INFORME DE HITO DE CONTROL
N° 1175-2024-CG/MPROY-SCC

**HITO DE CONTROL N° 1: AVANCE EN LA EJECUCIÓN DE LA
INSTITUCIÓN EDUCATIVA N° 6064 “FRANCISCO BOLOGNESI”
DEL PAQUETE 5 DE LA CARTERA DEL PEIP “ESCUELAS
BICENTENARIO”, AL MES DE ENERO DE 2024**

**PERÍODO DE EVALUACIÓN:
DEL 8 DE ENERO AL 25 DE ENERO DE 2024**

Imagen N° 2
Extracto de plano de detalles de servicios higiénicos de la escuela permanente para el nivel inicial

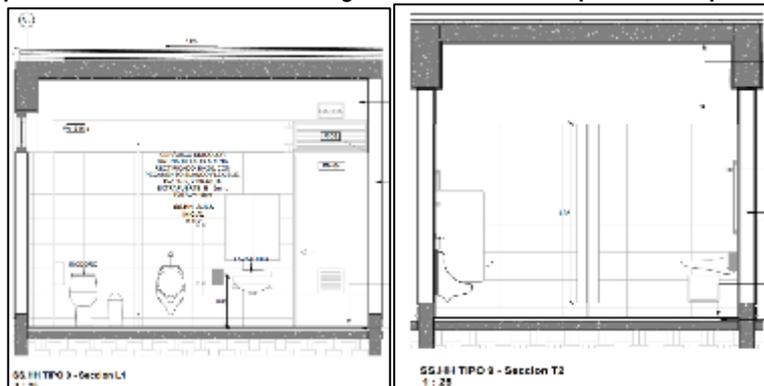
Por lo expuesto, se advierte una inconsistencia entre los Planos de los Servicios Higiénicos de las especialidades de Arquitectura e Instalaciones Sanitarias, y las Especificaciones Técnicas de Instalaciones Sanitarias; situación que no garantizaría que, durante la ejecución de la obra, se proceda

Extracto de plano de cimentación del Activo 470 - SUM donde se muestran las dimensiones y ubicación de las zapatas aisladas a construirse en la I.E. N° 6064 "Francisco Bolognesi".

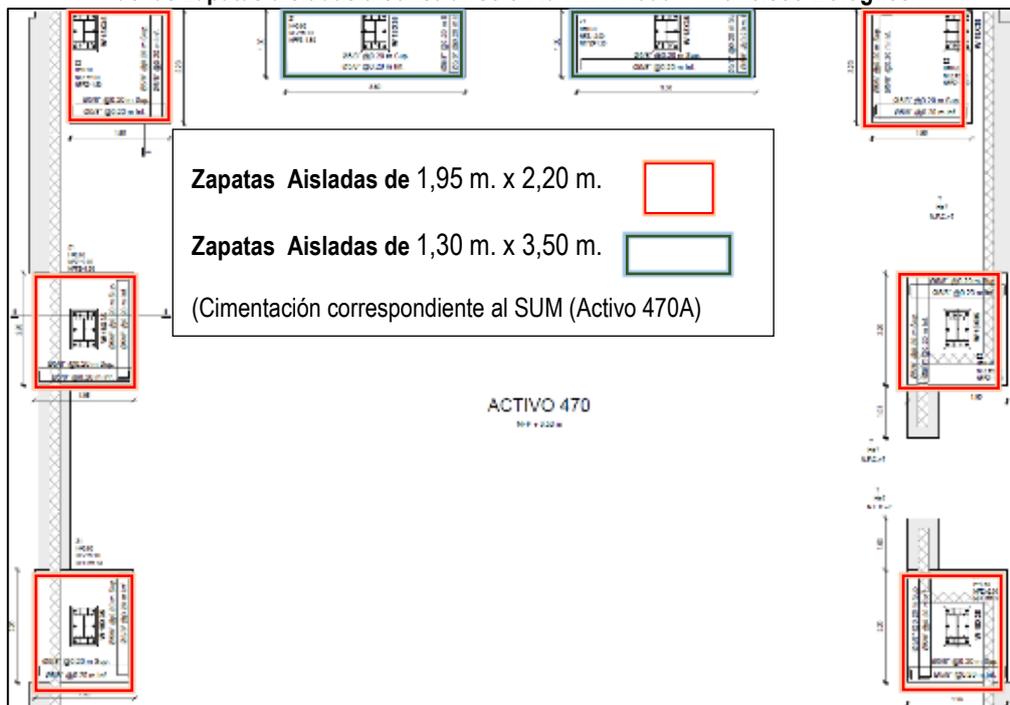
Al respecto, de la revisión selectiva de la información contenida en la Plataforma Aconex, la Comisión de Control identificó el "Plano de Cimentación" del Activo 470 correspondiente a la escuela permanente de la I.E. N° 6064 "Francisco Bolognesi", con código Aconex 200084-CEC05-010-00-PL-ES-100401_R1, aceptado el 3 de diciembre de 2023 por el Gerente de Proyecto; donde se detallan las dimensiones y tipo de cimentación de la SUM (Activo 470A), tal como se muestra a continuación:

- **Plano de Seguridad - Señalización y Equipamiento correspondiente a la escuela de contingencia de la I.E. N° 6064 Francisco Bolognesi versión AB código Aconex 200084-CEC05-000-XX-PL-AR-000035 que cuenta con la aceptación del Gerente de Proyecto de 8 de enero de 2024.**

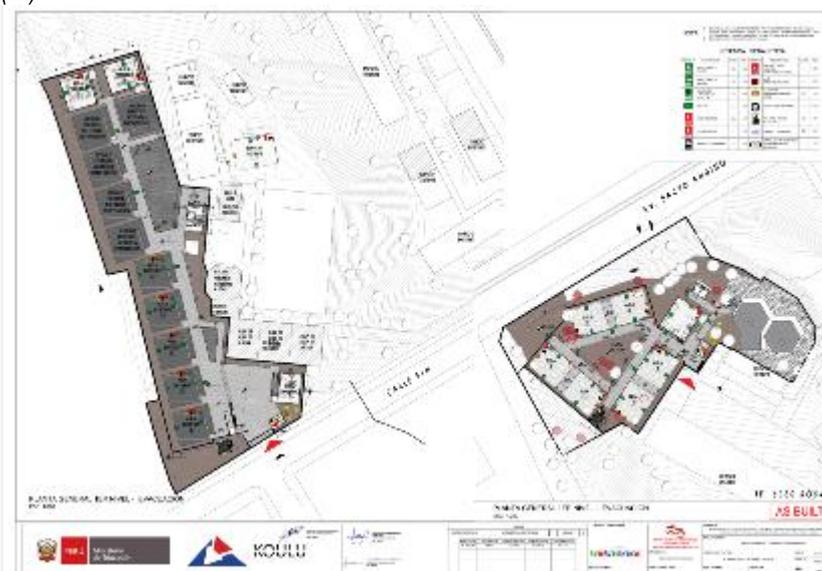
Como se muestra en las imágenes anteriores, no se ha colocado las señaléticas establecidas en el Plano de Señalización, ni se ha delimitado la zona segura conforme el Plano de Evacuación, que forman parte de las señales de evacuación según la Norma de señales de seguridad²⁴, lo cual, afectaría la evacuación de los estudiantes ante algún evento natural o accidental.
